**Avis en date du 17 septembre 2020
de la Mission régionale d'autorité environnementale d'Île-de-France
sur le projet de réaménagement de la zone des entrepôts du marché d'intérêt
national de Rungis
situé à Rungis (94) et Paray-Vieille-Poste (91)**

Synthèse de l'avis

Figure 5: Projet à l'horizon 2022 - implantation du nouveau bâtiment I10
Source : EI, p. 3

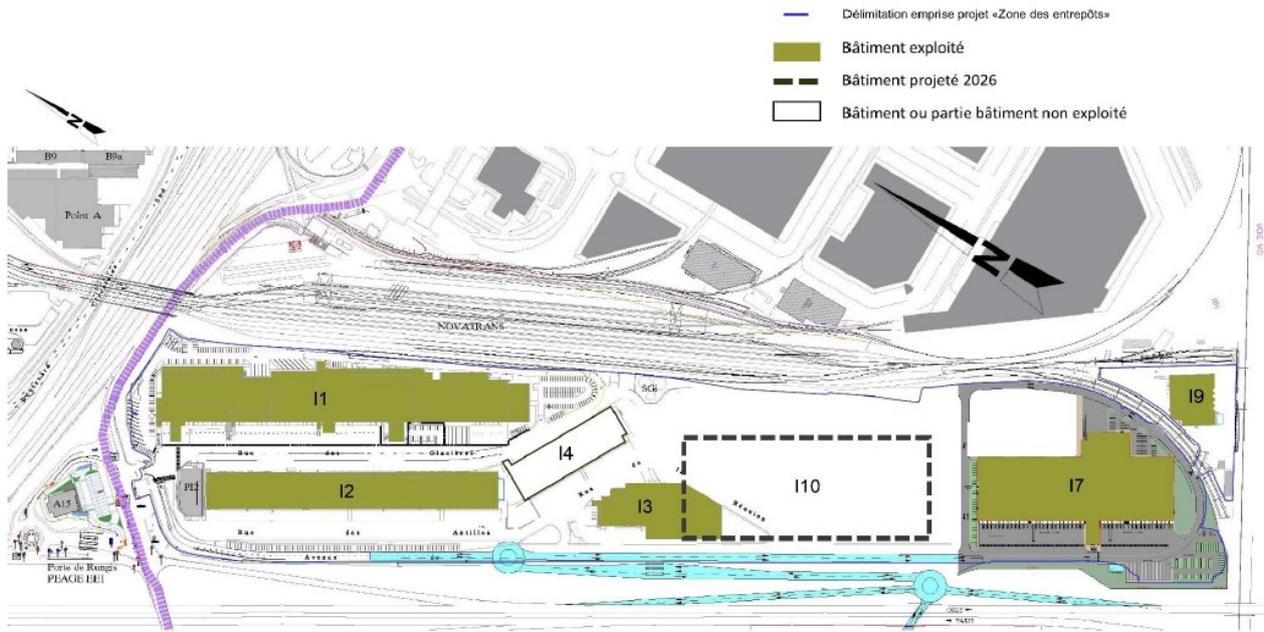
La MRAe note que la surface du bâtiment I7 pour laquelle un permis de construire est demandé est de 14 006 m² mais qu'une surface de 15 581 m² est indiquée dans le tableau de synthèse à la page 72 de l'étude d'impact (figure 17). Un tableau d'état d'avancement des démolitions et constructions serait utile pour la compréhension de l'état d'avancement du projet qui porte sur des démolitions et constructions déjà réalisées, la construction du bâtiment I7 qui justifie la présente démarche, ainsi que des démolitions et constructions à réaliser.

Figure 8: schéma futur de circulation piétonne de la zone des entrepôts
Source : EI, p. 247

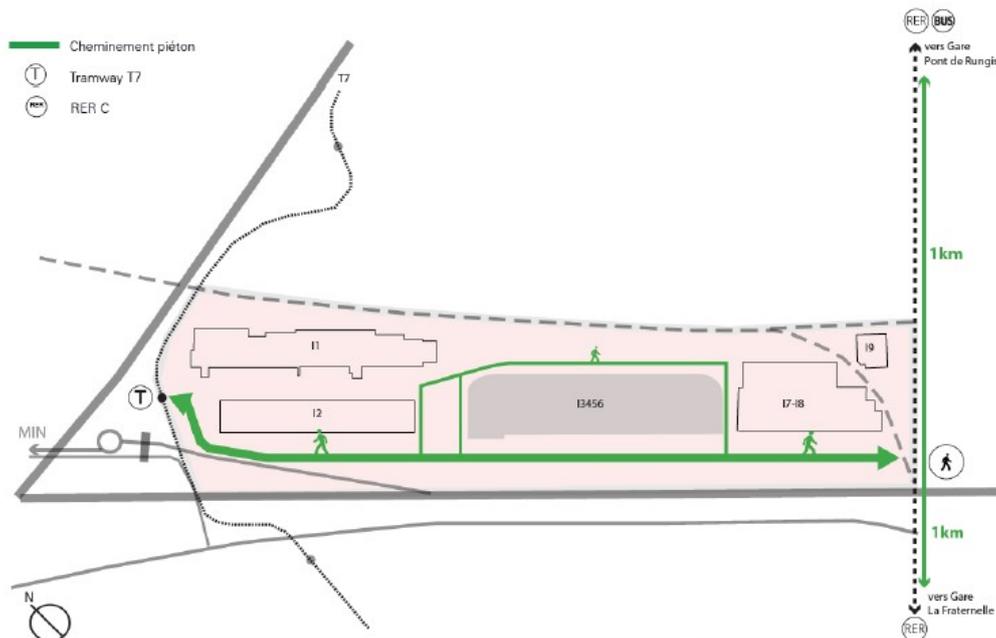
Par ailleurs, le projet d'aménagement de la zone des entrepôts prévoit de développer les liaisons piétonnes sécurisées au sein du site, notamment vers les lieux de transports en commun vers les lieux de vie. Cependant, l'étude de donne qu'un schéma de principe.

La MRAE recommande de mettre à jour l'étude d'impact avec les nouvelles possibilités d'accès au site induites par les projets en cours ou prévisionnels (projets routiers, projets de transport en commun).
